南宁市建设工程规划调整批前公示牌

城乡规划批前公示

根据《中华人民共和国城乡规划法》的有关规定，现将广西壮族自治区地质环境监测总站申请的南宁地质环境监测站（应急分队）基地项目规划总平图及单体建筑设计调整方案予以批前公示。

拟调整总平图

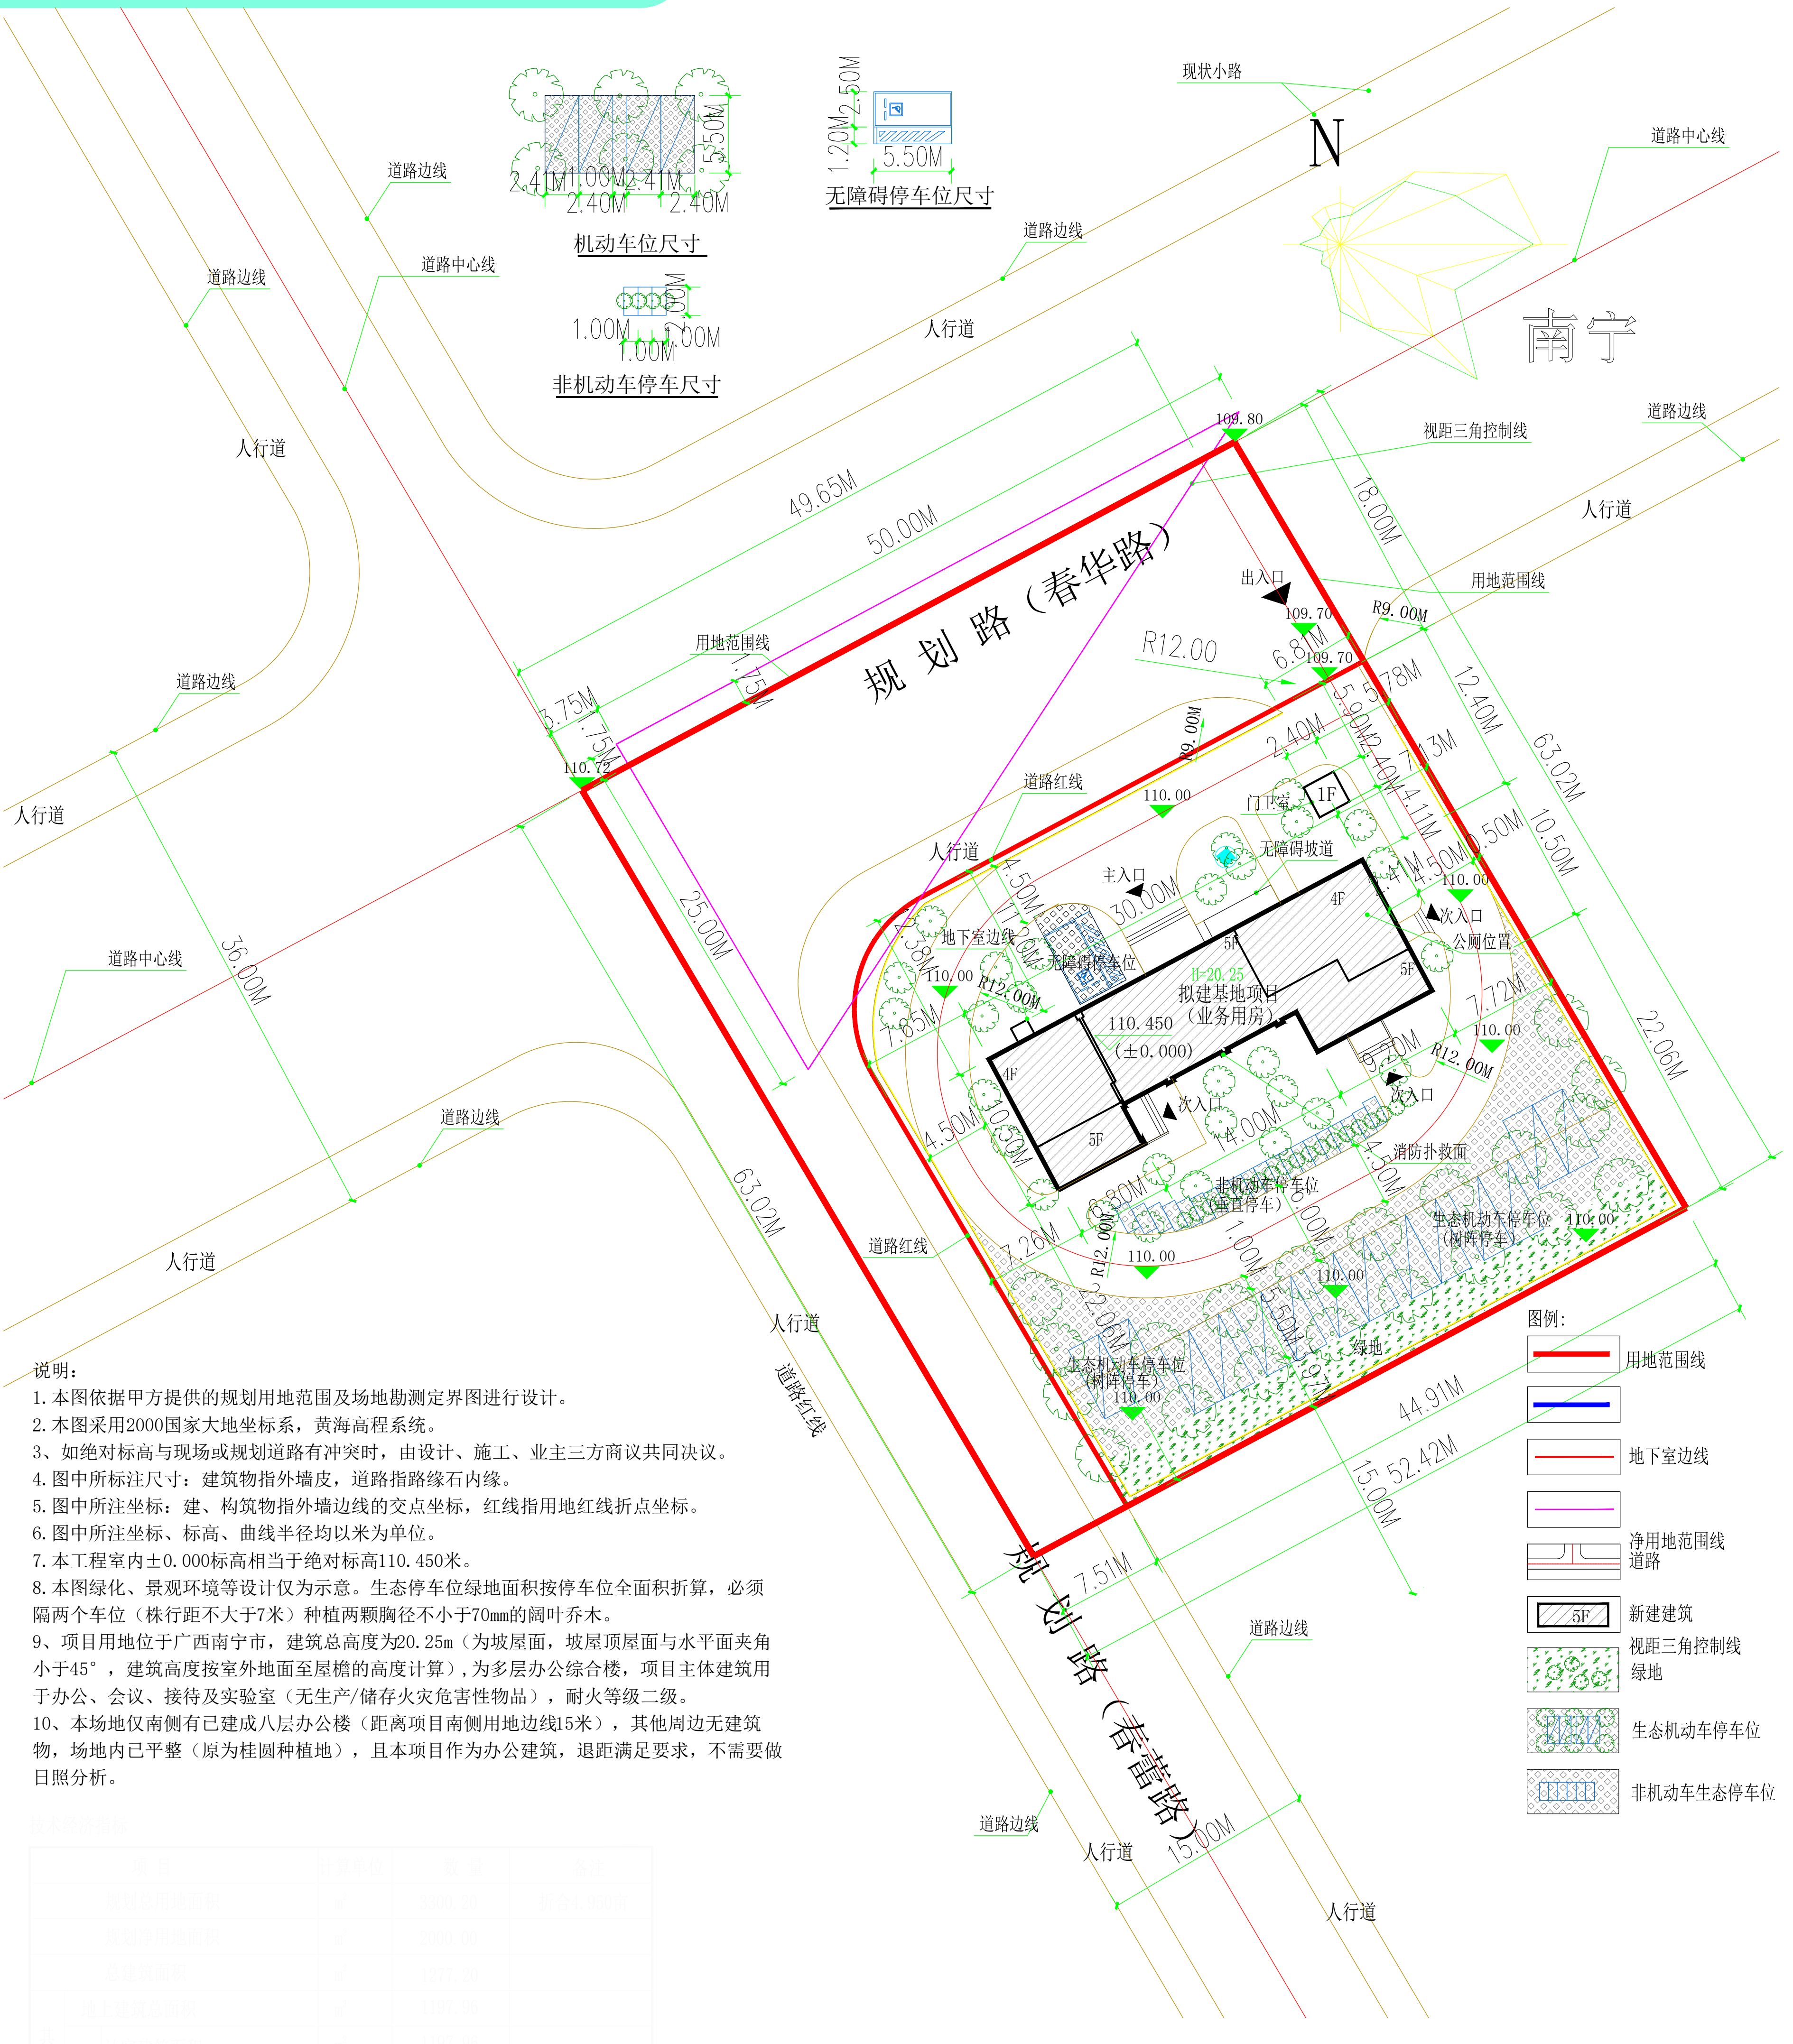
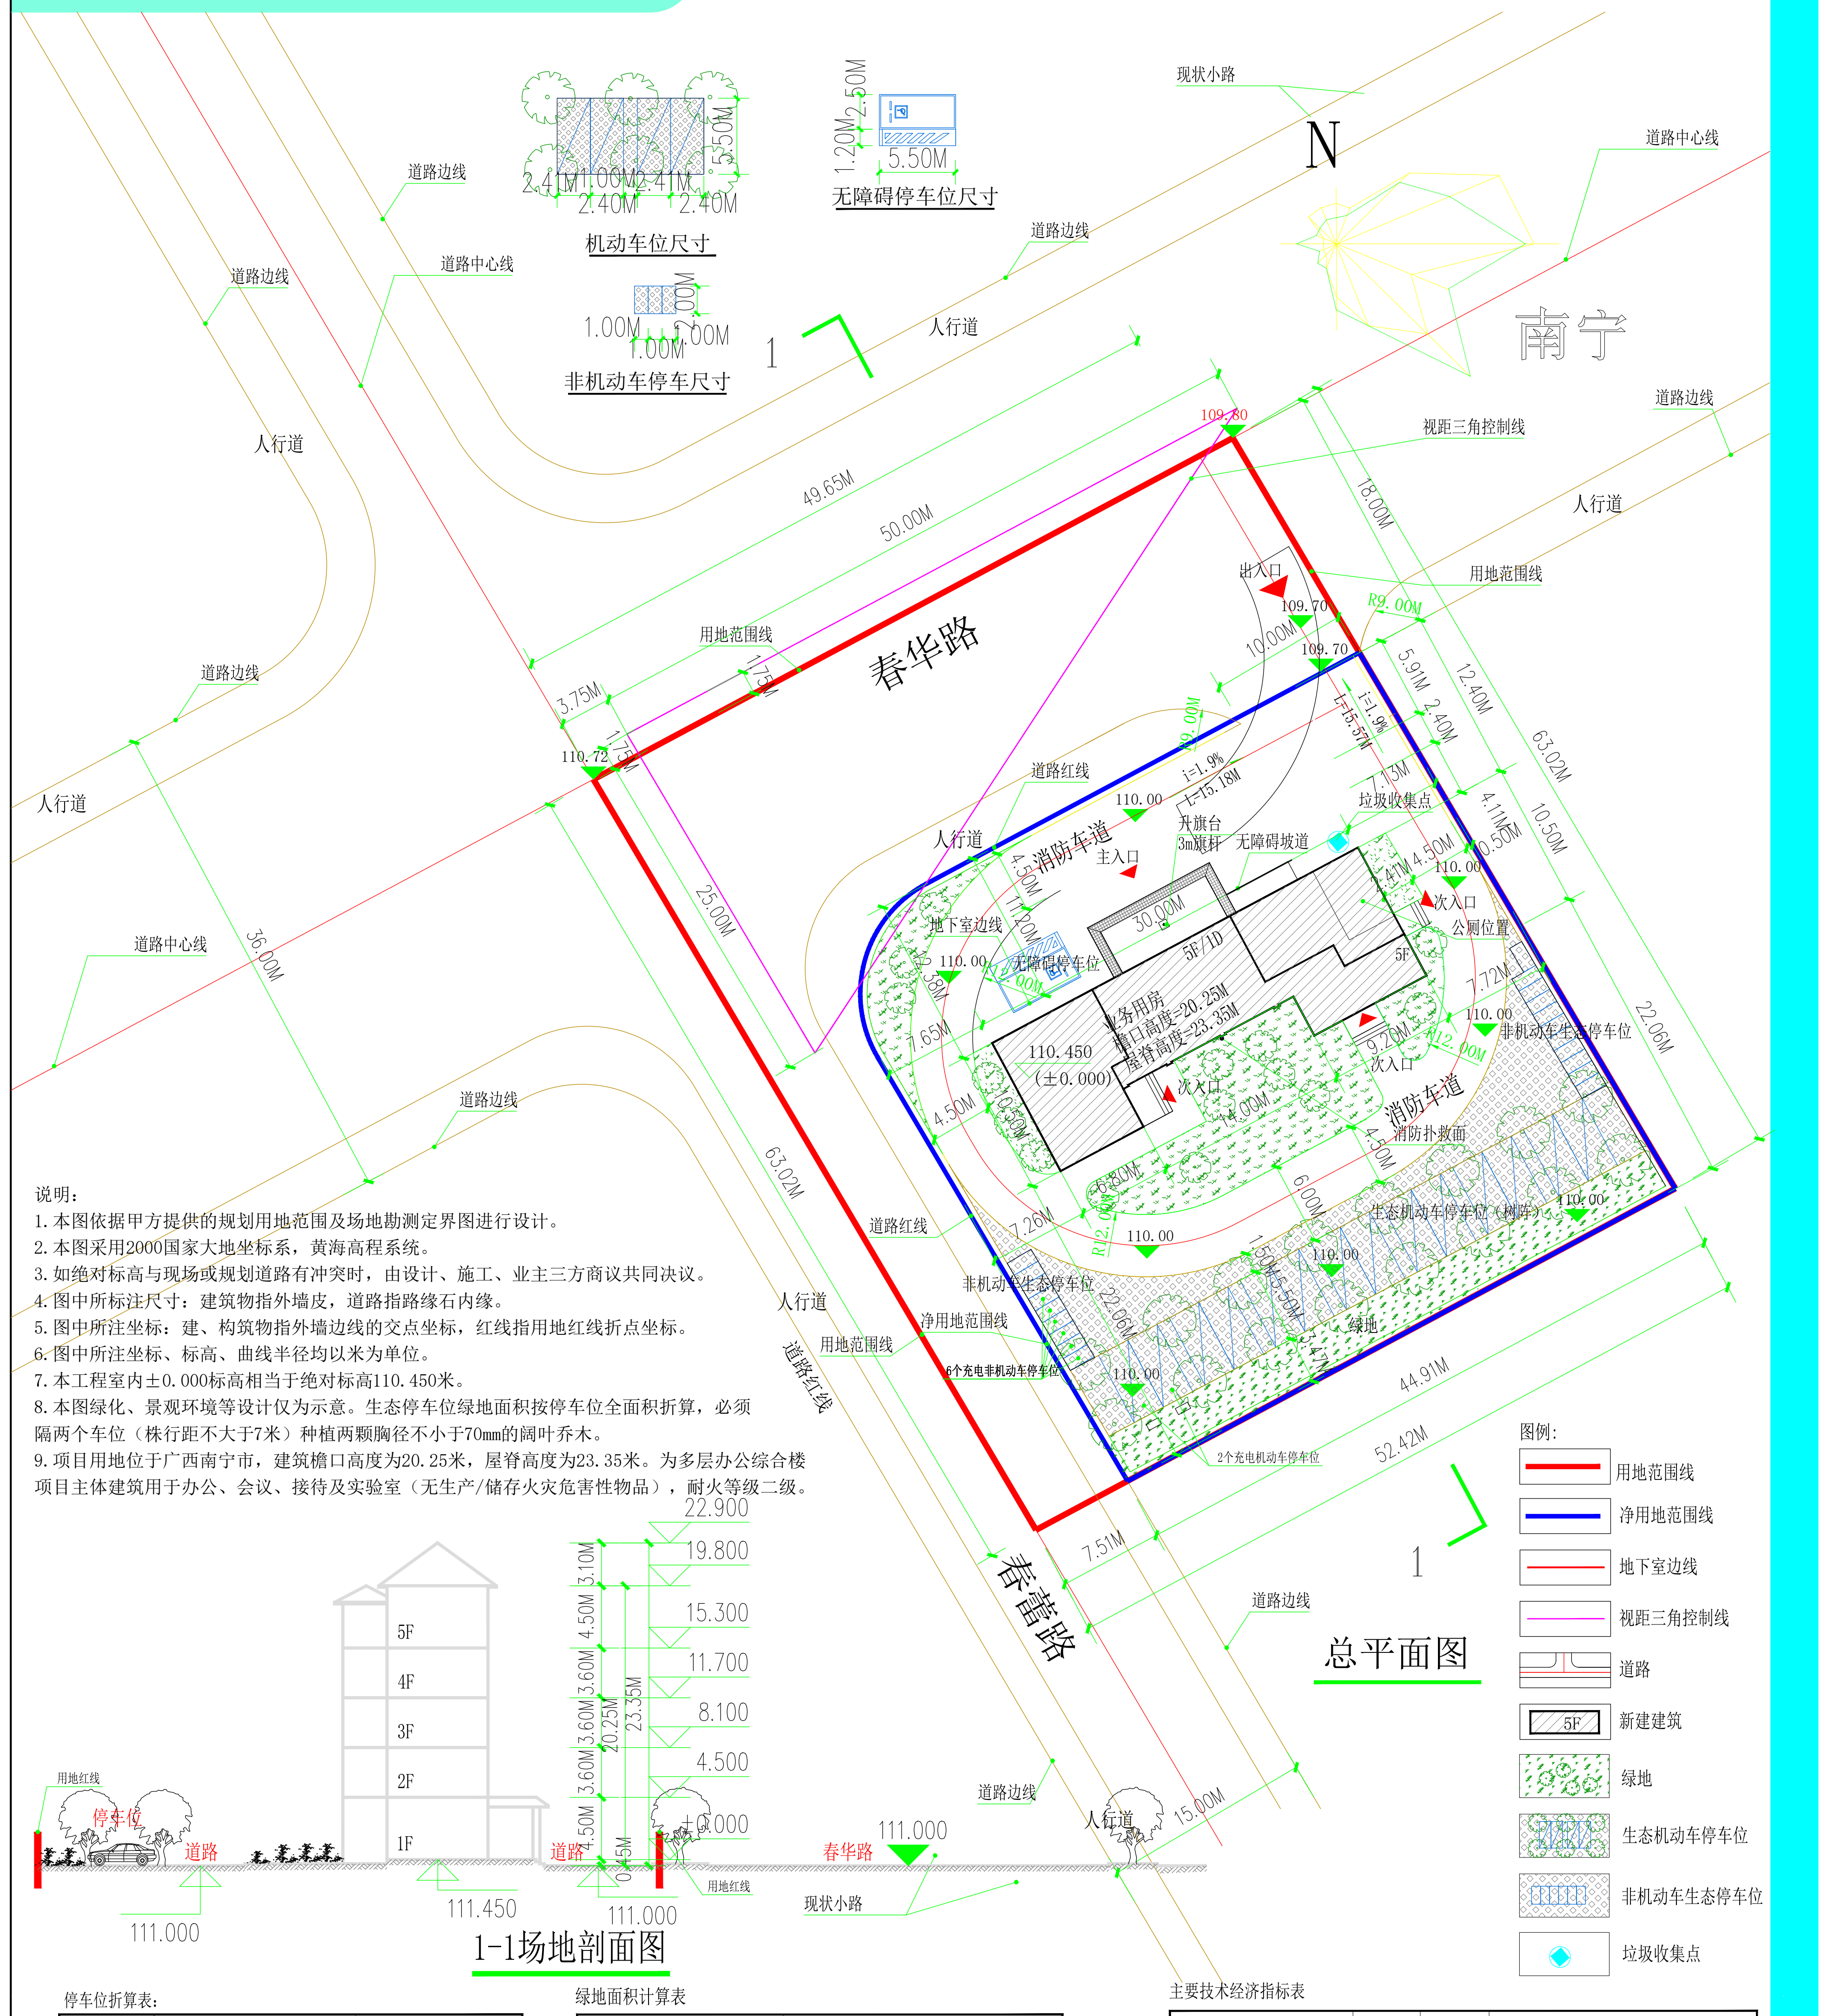
撤销原门卫室，业务用房建筑面积由1197.96平方米增加至1349.52平方米。项目总建筑面积由1277.20平方米增加至1428.76平方米，容积率由0.6调整为0.67，符合规划设计条件要求的>0.6且≤1.3；建筑密度由13.81%调整为15.34%，符合规划设计条件要求的≤35%；绿地率由41.14%调整为33.34%，符合规划设计条件要求的≥30%；机动车位数不变，但其中新设置了6个充电车位。
